**ВКЛАДЫШ ДЕРЕВЯННЫЙ СМЕННЫЙ МЕЛКИЙ ДЛИНОЙ 606 мм,
ШИРИНОЙ 506 мм ДЛЯ МОДЕЛЬНЫХ ПЛИТ**

**ГОСТ
20154—74**

Изменение № 1 ГОСТ 20154—74 Вкладыш деревянный сменный мелкий длиной 606 мм, шириной 506 мм для модельных плит. Конструкция и размеры

Изменение № 2 ГОСТ 20154—74 Вкладыш деревянный сменный мелкий длиной 606 мм, шириной 506 мм для модельных плит. Конструкция и размеры

Черт. 1

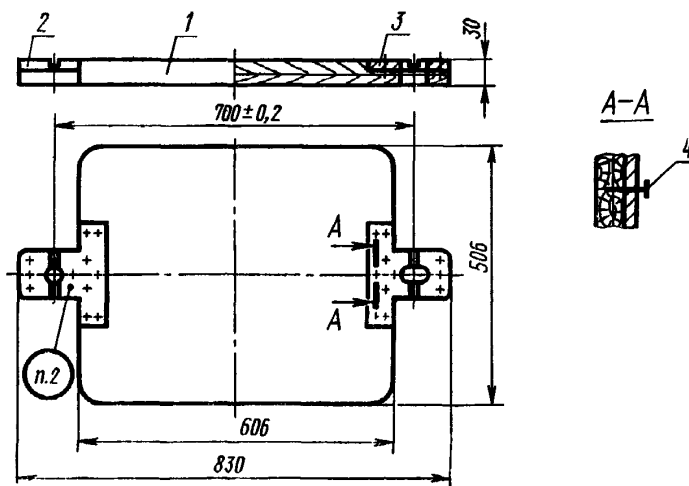
Пункт 1. Чертеж 1. Подрисовочная подпись. Заменить обозначение шурупа «А4×20.09.2 по ГОСТ 1145—70» на «2—4×20.016 по ГОСТ 1145—80».

Пункты 1, 3, 4, 6. Чертежи 1—4. Заменить слова: «Теоретическая масса» на «Масса не более».

Черт. 2

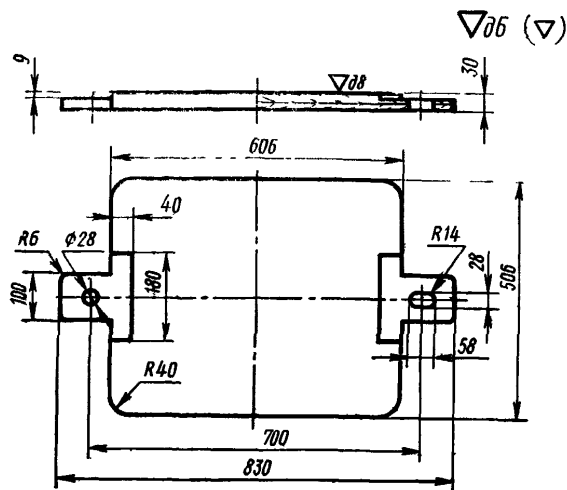
Пункт 3. Чертеж 2. Заменить обозначения шероховатости:

$\nabla 08$ на $\sqrt{Rz 60}$, $\nabla 06 (\nabla)$ на $\sqrt{Rz 200} (\checkmark)$.

Черт. 3

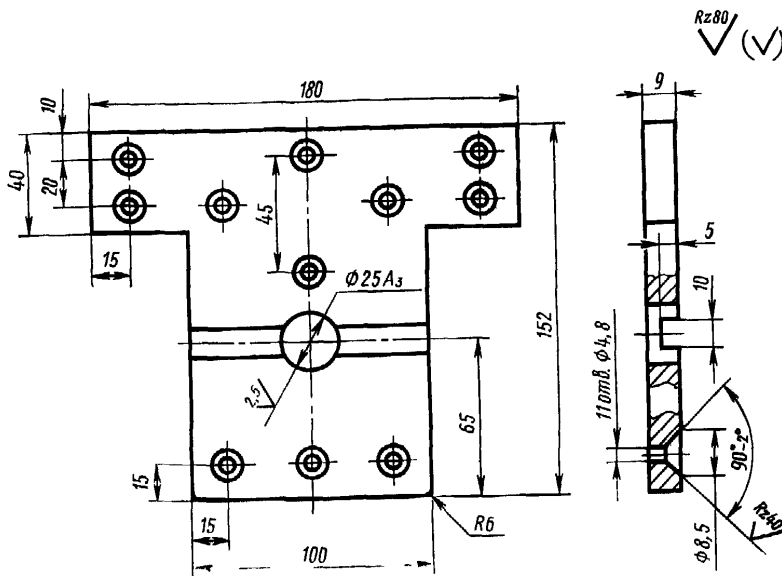
Пункты 4, 6. Чертежи 3, 4. Заменить обозначение поля допуска: A_2 на $H8$.
Пункт 8. Заменить ссылку: ГОСТ 20131—74 на ГОСТ 20131—80.
